大間原子力発電所審査資料	
資料番号	OM1-CA133-R00
提出年月日	2020年9月25日

大間原子力発電所
敷地の地質・地質構造
(コメント回答 その12)
(補足説明資料)

No.	項目	指摘時期	コメント内容	掲載箇所	
				本編資料	補足説明資料
S2-142	dF断層系	第893回審査会合 2020年8月28日	<p>海域のdF断層系を陸域と同じdF断層系として評価すること、dF断層系は後期更新世以降の活動はないと評価され、震源として考慮する活断層に該当しないとの考えは理解した。ただし、以下の内容について記載を適正化すること。</p> <ul style="list-style-type: none"> 海域のdF断層系の変位センスについて、複合面構造により評価し、P面とR_i面の交角が、水平断面では小さいことから、鉛直成分の変位センスが主体であるとの説明であり、CT画像もそう見える。P面とR_i面の交角の具体的な値やばらつきの考え方について、口頭で説明した内容を明記すること。 海域のdF断層系と陸域のdF断層系の走向は、海陸境界部付近において、ほぼ同じような方向であることから、同じ断層系である。但し、海陸境界付近から離れた範囲では、ぶれてくることが確認されるという説明であった。説明内容は理解するものの、このような走向の変化に関する考え方について、口頭で説明した内容を明記すること。 dF断層系は総じて「南側落下の正断層センスが卓越する断層」とされているが、個別に見ると、傾斜方向の関係から逆断層センスのものも存在するとの説明であり分かり難い。「南側落下の縦ずれセンスが卓越する断層」等、記載を適正化すること。 評価フローやまとめでは、分布、変位センス、性状を区分・整理し説明しているが、海域のdF断層系の検討において、分布・性状に変位センスや傾斜方向が入っている等、分かり難い記載がある。整理のうえ記載を適正化すること。 	1-17, 2-2, 2-4~2-41, 2-43, 2-44, 2-69	2-19~2-24
S2-143	dF断層系	第893回審査会合 2020年8月28日	<p>dF-a断層の想定延長部と大畑層の関係において、大畑層中の褐色の部分について、褐色礫と説明されたが、本日提示された資料では礫と判断できない。礫であると主張するのであれば、ボーリングコアの拡大写真やスケッチを提示し説明すること。</p>	2-51, 2-58	2-67~2-76

その他の断層(df-3断層)の変位センス(解釈線有り)

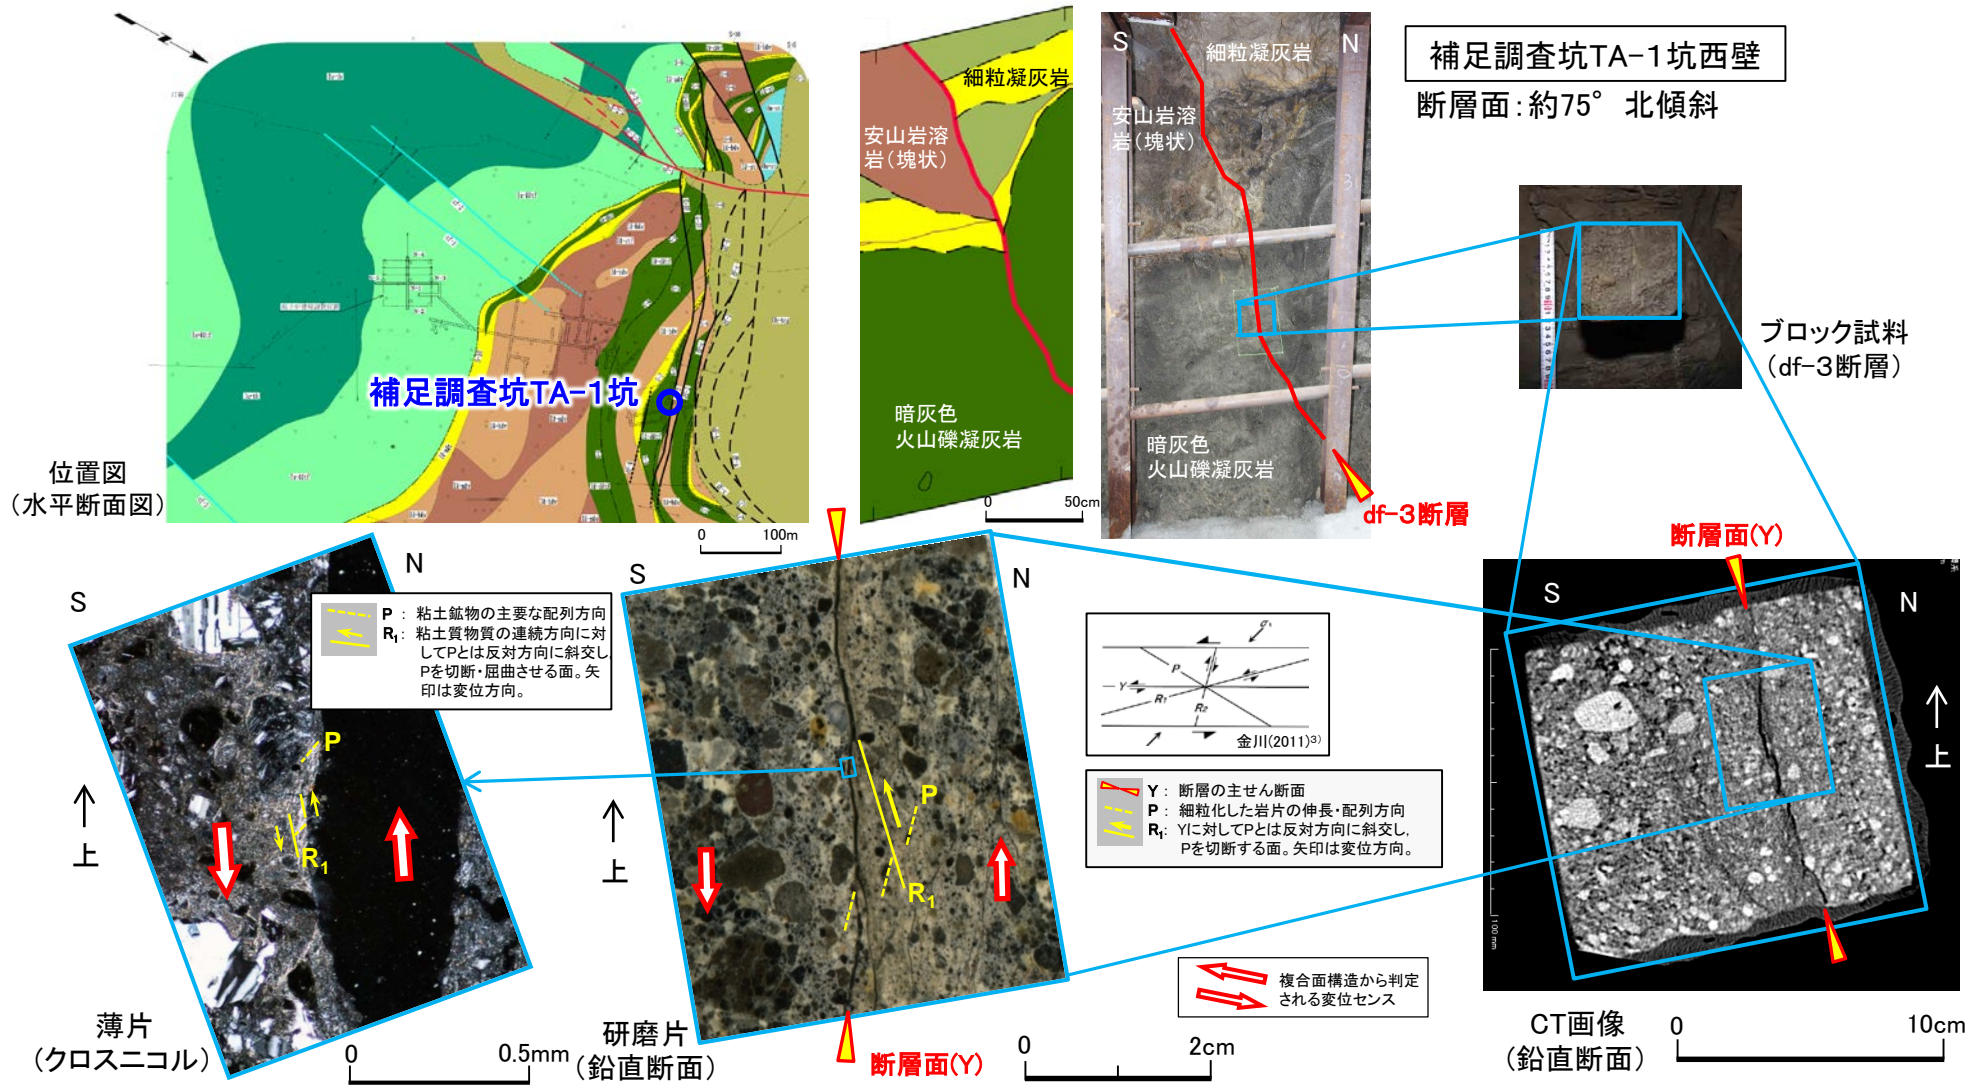
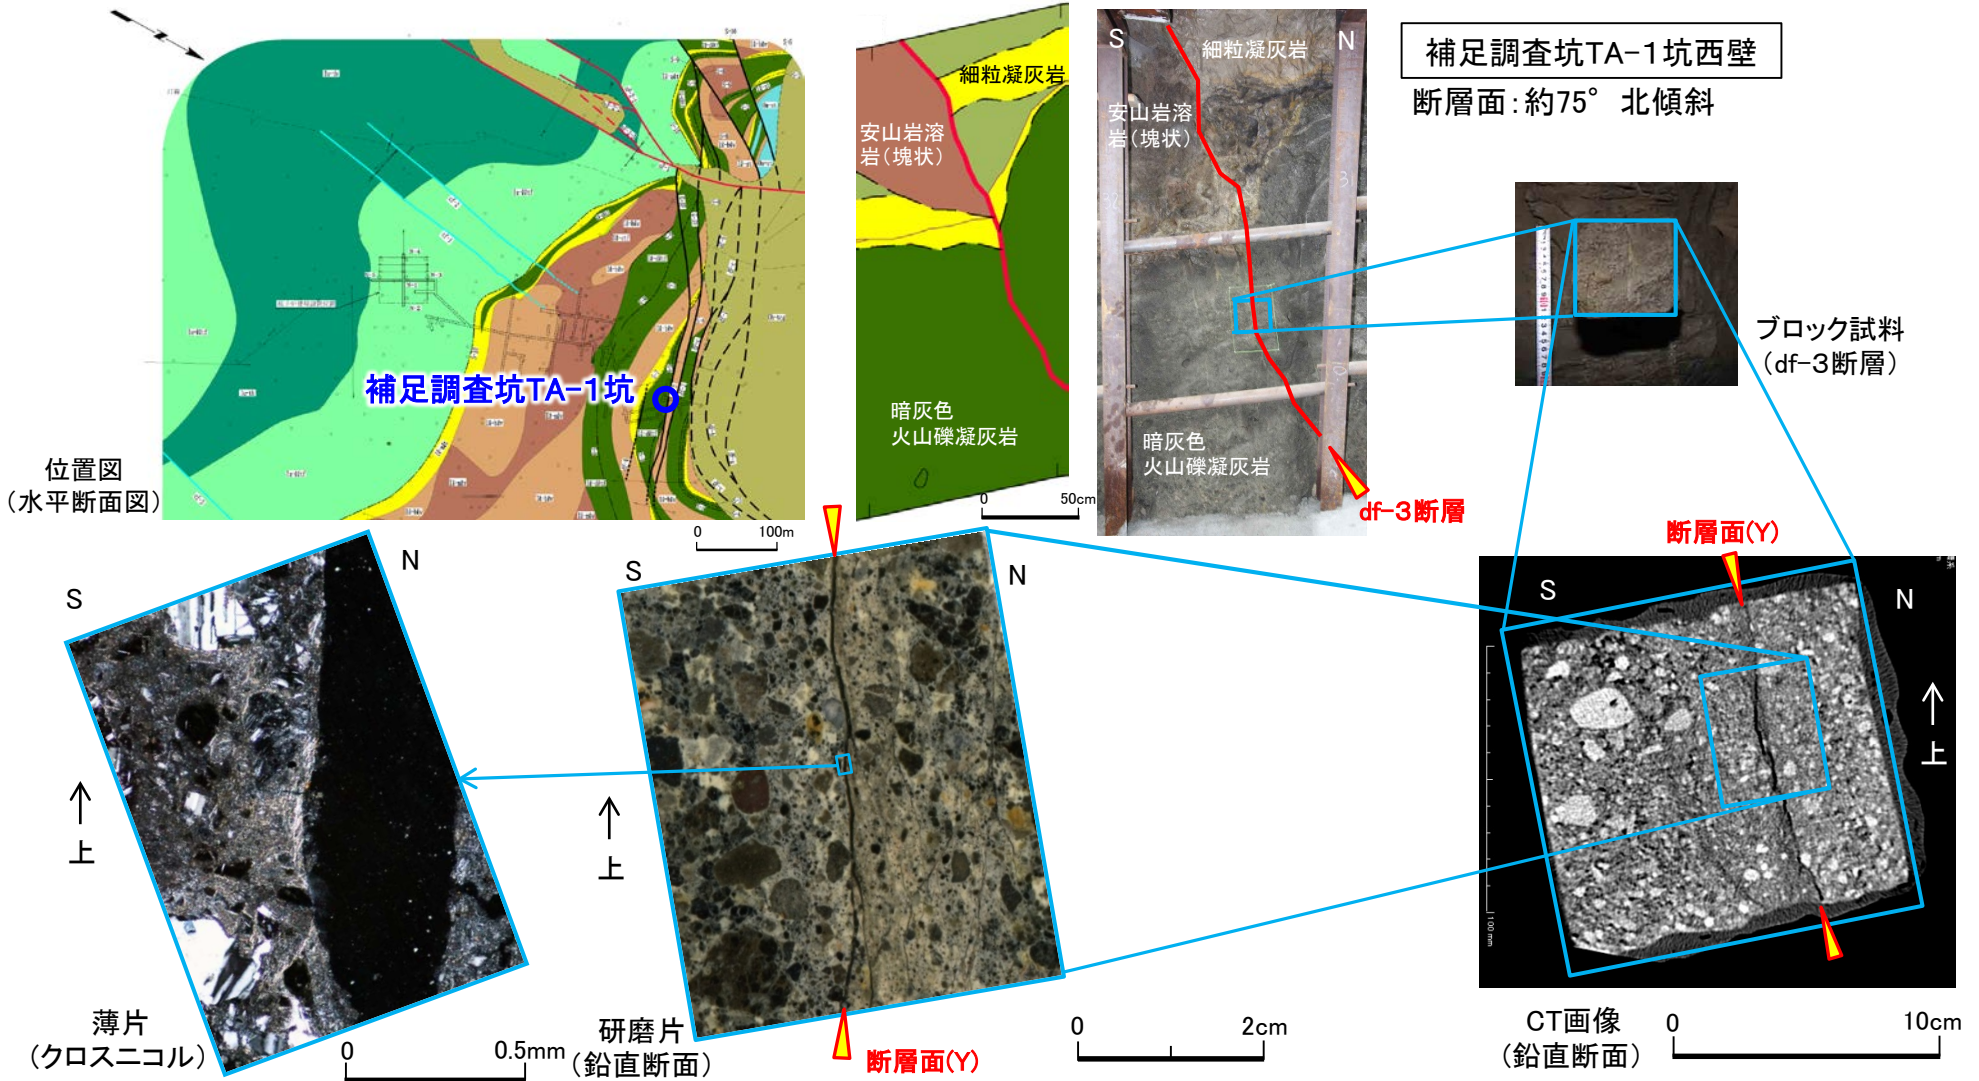
コメントNo.S2-142

- 補足調査坑TA-1坑のブロック試料の研磨片及び薄片によると、df-3断層の変位センスは南側落下の縦ずれセンスと判定される。
- 断層面は明瞭で、密着又はフィルム状の粘土質物質が認められる。

複合面構造のP面とR₁面の交角と変位センスの関係

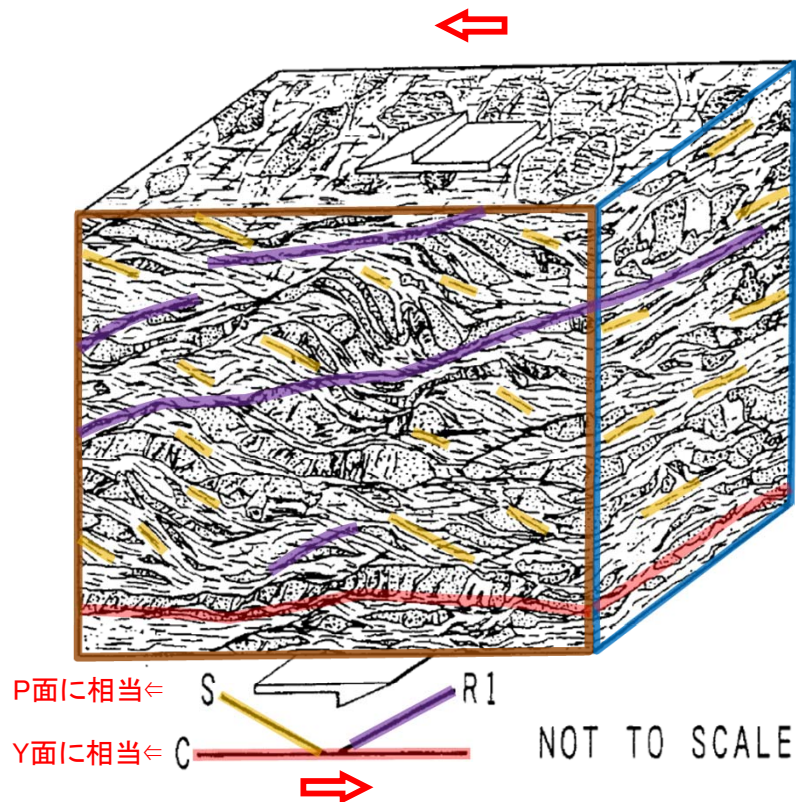
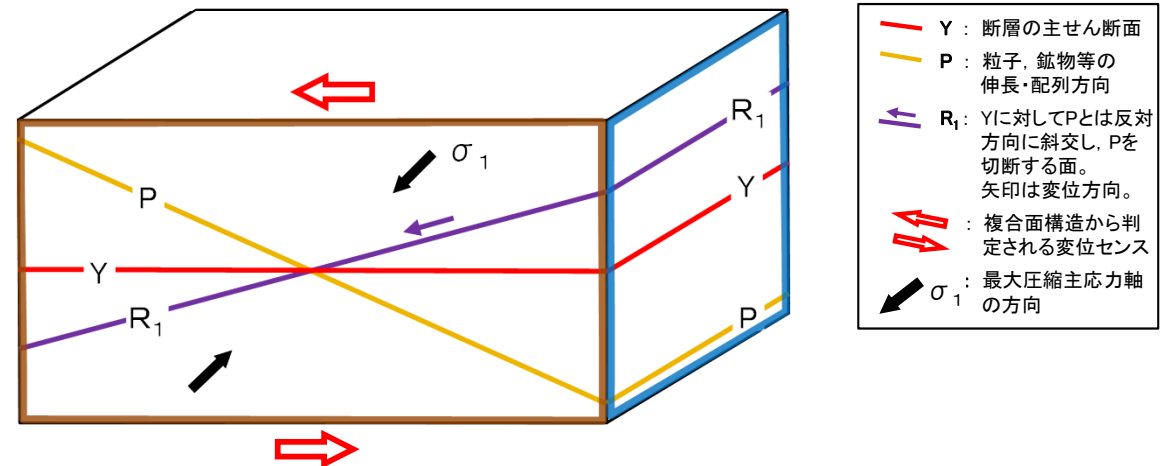
コメントNo.S2-142

- 狩野ほか(1991)⁴⁾は、複合面構造に相当する変形構造の見掛けが断面方向によって大きく変化し、P面とR₁面の非対称性が明瞭に認められる断面(図-1の茶色枠の面)とほとんど認められない断面(図-1の青色枠の面)とがあることを示した。
- 複合面構造の3次元的模式図(図-2)によると、変位方向(赤矢印)に平行でY面に直交する茶色の面で、P面とR₁面の交角が最大となり、変位方向に直交する青色の面では両者の交角は0°となる。
- したがって、CT画像の鉛直断面におけるP面とR₁面の交角が水平断面における交角に比べて大きい場合には、鉛直断面に沿う方向の変位成分が大きく、断層の変位センスは縦ずれセンスが卓越する。

CT画像によるP面とR₁面の交角(1/2):S-601孔

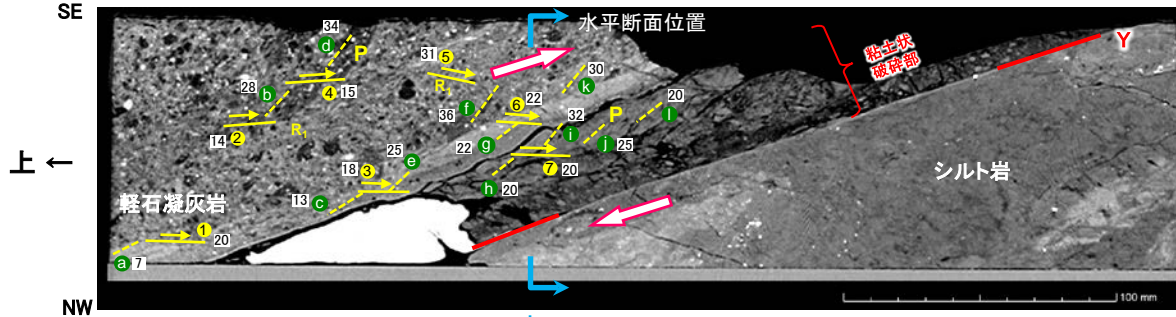
コメントNo.S2-142

- S-601孔のCT画像の鉛直断面及び水平断面における複合面構造のP面とR₁面の交角から変位センスを検討した。
- S-601孔でのP面とR₁面の交角※は、鉛直断面では21° ~ 67° , 平均値約44° であり、水平断面では13° ~ 38° , 平均値約24° である。鉛直断面での交角が水平断面での交角よりも大きいことから、縦ずれセンスが卓越すると判断される。
